COMUNE DI OMEGNA	OSSERVAZIONE prot. n.1744/2017 del 27/01/2017
VARIANTE PARZIALE N.29 AL P.R.G.C. VIGENTE	
Denominazione presentatore osservazione	VERBICARO MARIA – MARTINETTI MAURIZIO
Riferimenti catastali	foglio n.21 mappali n.141-566-543 foglio n.9 mappali n.289-293
Parere	Vedi controdeduzione

Oggetto: Deliberazione Consiglio Comunale n. 95 del 28.11.2016 di adozione variante parziale n. 29 al PRGC vigente ex art. 17 comma 5 della LR 56/77 e smei - **Osservazioni e proposte nel pubblico interesse riferite agli ambiti e alle previsioni della variante**

COMUNE DI OMEGNA	OSSERVAZIONE prot. n.1745/2017 del 27/01/2017
VARIANTE PARZIALE N.29 AL P.R.G.C. VIGENTE	
Denominazione presentatore osservazione	ARIPO S.R.L.
Riferimenti catastali	foglio n.21 mappali n.141-566-543 foglio n.9 mappali n.289-293
Parere	Vedi controeduzione

PIANO REGOLATORE GENERALE / VARIANTE PARZIALE N° 29 ADOTTATA CON  
DELIBERAZIONE DEL CONSIGLIO COMUNALE N° 95 DEL 28.11.2016

- Sul esistente (via Comoli)  
 come da schema planimetrico allegato m<sup>2</sup> 4.255

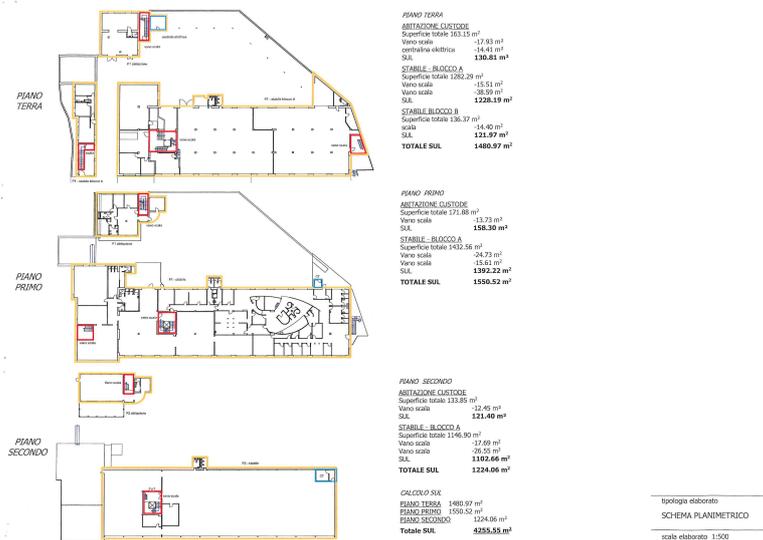
- 3) si comunica che è stato eseguito un dettagliato rilievo della consistenza dell'edificio di via Comoli che determina alcune differenze rispetto ai valori dello studio di fattibilità, riportati nelle schede d'area; si allega l'illustrazione del calcolo analitico esatto, chiedendo di assumerlo per la determinazione dei valori assoluti riportati nelle schede

- Sul riutilizzabile a seguito di interventi  
 di riuso e riqualificazione (art. 26 N.T.A.)  
 $m^2 4.255 \times IR 65\%$   $m^2 2.765,75$

- V utilizzazione in sito (a seguito integrazione  
 art. 26 N.T.A. per area R.I.R.) scheda 25a  
 $Sf 2.930 \times IF 1,50 m^3/m^2 = m^3 4.395$   
 (pari a Sul  $m^3 4.395 / 3 m =$   $m^2 1.465$

- Sul residua da trasferire su nuova area  
 $m^2 2.765,75 - 1.465 =$   $m^2 1.300,75$
- scheda 25b

I dati quantitativi in termini di SUL e Volumetria Massima indicati nelle schede d'area 25a e 25b, sono stati desunti da dettagliate valutazioni esposte nella dichiarazione di intenti del proponente.

Avendo la Variante espletato la procedura di verifica di assoggettabilità a valutazione ambientale strategica VAS, con esito conclusivo di esclusione della stessa dalla VAS, la riconsiderazione delle volumetrie e della SUL richiesta determinerebbe un riavvio procedurale dell'intera variante, fatto questo non ritenuto ammissibile sia sotto il profilo ambientale che urbanistico. NON ACCOLTA
